PROGETTO DEFINITIVO

ITINERARIO NAPOLI – BARI

VARIANTE LINEA CANCELLO –NAPOLI

RELAZIONE DI RISPONDENZA AL PROGETTO PRELIMINARE E ALLE PRESCRIZIONI DELLA DELIBERA CIPE N. 02/2013 DEL 18 FEBBRAIO 2013

Fig. 5 – Planimetria confronto Variante Archeologica – Progetto 2009

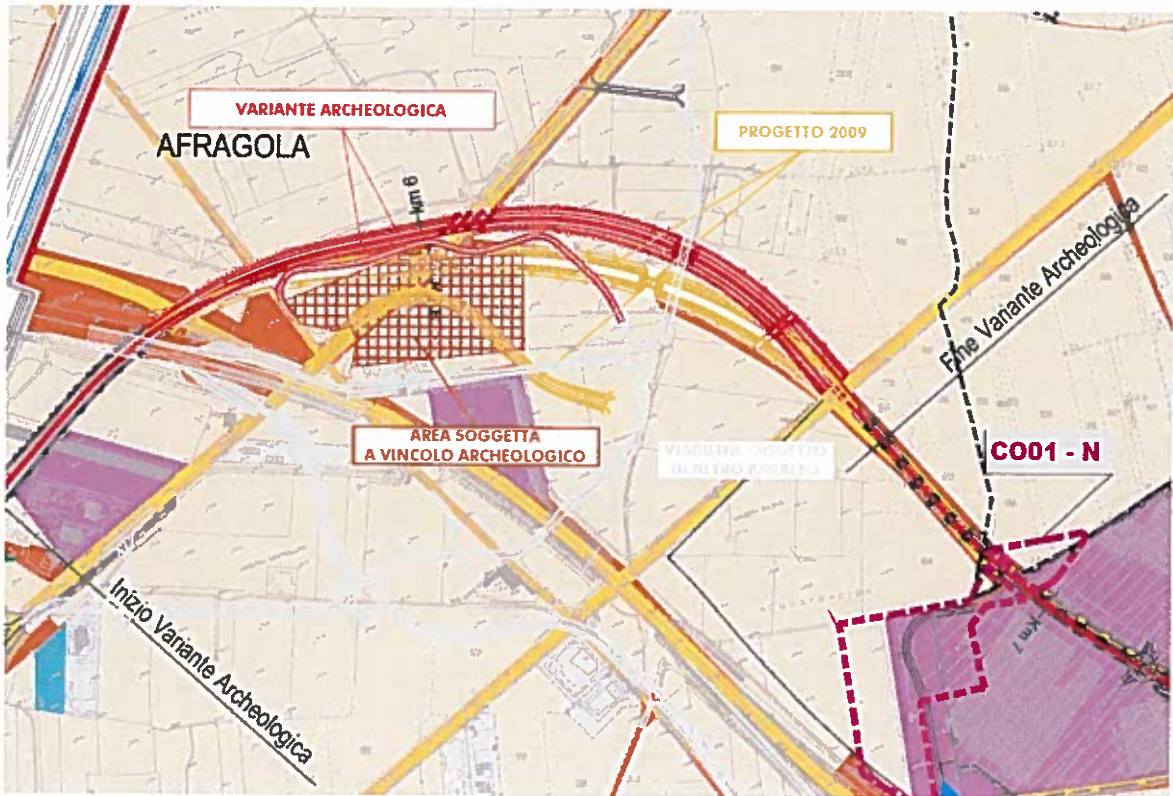
Secondo quanto disposto, è stato sviluppato, in linea con la proposta presentata nel 2010 e così come descritto nell'allegato 3 alla Delibera CIPE stessa, il progetto della variante di tracciato tra le progressive chilometriche km 5+300 e 6+599.

La variante prescritta interessa una porzione di circa 1,5 chilometri dell'intero tracciato ed ha causato una traslazione dello stesso al massimo pari a circa 50 metri, rientrante comunque all'interno della fascia di territorio indagata, per i relativi impatti, nello Studio di Impatto Ambientale di cui alla soluzione 2009.

La documentazione progettuale della variante è stata supportata da uno Studio Ambientale in cui viene riportato un confronto tra la soluzione "2009", per la quale è già stato emesso il parere favorevole con prescrizioni da parte della Commissione VIA del MATTM (parere n. 452 del 25 Maggio 2010), e la "Variante Archeologica", con la finalità di descrivere l'eventuale modifica agli impatti valutati in precedenza ovvero la loro significatività e negatività conseguenti alla realizzazione della variante del tracciato nel tratto compreso tra le progressive 5+300 e 6+599. Dallo studio è emerso che la modifica agli impatti valutati in precedenza, conseguenti alla realizzazione della variante del tracciato nel tratto compreso tra le progressive 5+300 e 6+599 è del tutto trascurabile e tale da non comportare ulteriori impatti significativi e negativi per l'ambiente circostante.
